改善箇所説明図

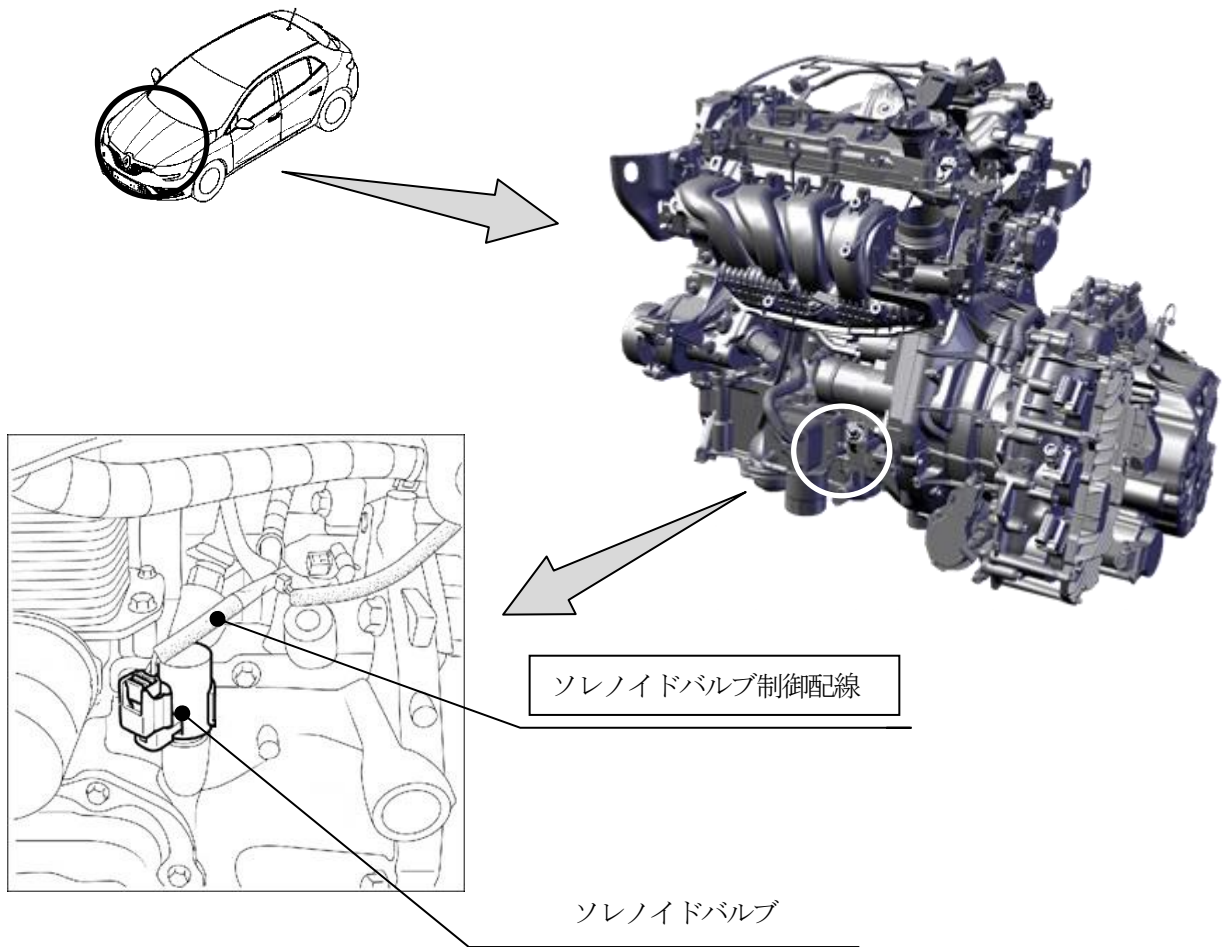
注: は、切断する配線を示す。

エンジンオイルの油圧を調整するソレノイドバルブの配置位置が不適切なため、エンジン内で発生した微細金属がノズル内部に入り、バルブを固着させることがある。そのため、油圧調整不良となり、油圧警告灯が点灯したり異音が発生し、最悪の場合、エンジンが破損するおそれがある。

全車両、油圧ソレノイドバルブの配線を切断して機能を停止させる。また、その状態でエンジンオイル油圧を確認し、油圧が規定油圧を満たさない場合は、配線を切断した状態で油圧ソレノイドバルブを新品に交換する。
